**ELETTRODOTTO 380 kV IN DOPPIA TERNA "UDINE O. – REDIPUGLIA"
ED OPERE CONNESSE**

Descrizione delle modifiche apportate in ottemperanza delle prescrizioni Decreto V.I.A.

m010CI-LG001-r02

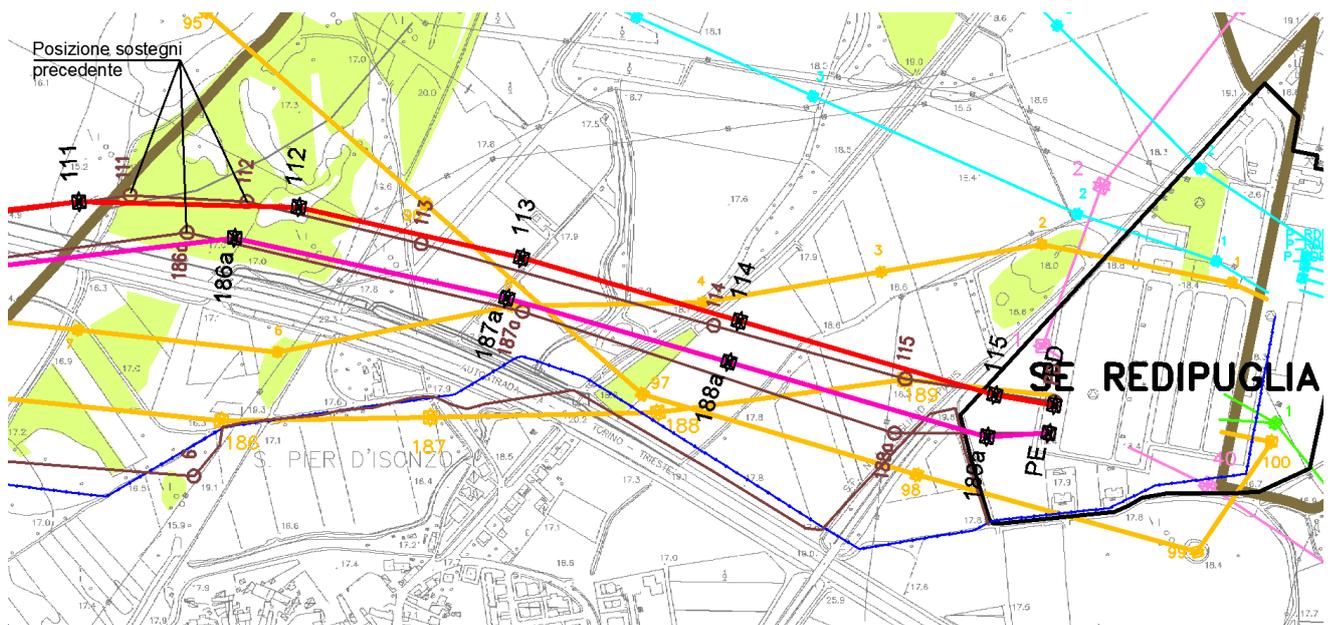
- **Prescrizione n. A2 b) Sostegno 186a interferente con i "Prati Stabili"**

Per il sostegno n.186a della variante aerea in semplice terna della linea 380 kV Planais-Redipuglia, che interessava già in precedenza un prato stabile localizzato all'interno dell'alveo del Fiume Isonzo, non è stato possibile in concreto individuare una posizione alternativa tecnicamente sostenibile in quanto la presenza dell'autostrada da una parte e il nuovo elettrodotto a 380 kV dall'altra, oltre ad altre

infrastrutture in appresso descritte, impedisce di fatto qualsiasi spostamento. In ogni caso, al fine di affievolire l'impatto, è stata individuata una zona marginale, rispetto al complesso del prato stabile oggetto di tutela, a ridosso di un'area ghiaiosa, permettendo in fase realizzativa di ridurre al minimo l'interessamento del prato e sfruttare, al contempo, l'accesso esistente privo di vegetazione erbacea. La successiva figura riporta lo stralcio della planimetria tecnica con evidenziata l'area di prato stabile in verde. In rosso il tracciato della linea in progetto 380 kV dt Udine O.-Redipuglia ed in magenta la Variante 380 kV st Planais – Redipuglia.

Di seguito è riportata una ortofoto con indicata la nuova posizione del sostegno n.186a, in cui è evidente il beneficio apportato dalla nuova localizzazione a ridosso dell'area ghiaiosa priva di vegetazione erbacea tutelata.

La scelta della posizione del sostegno 186a di cui sopra, ricadendo comunque all'interno dell'area prativa perimetrata, tutelata dalla Legge Regionale 9/2005, sarà oggetto di richiesta di deroga nel corso del procedimento unico di autorizzazione.
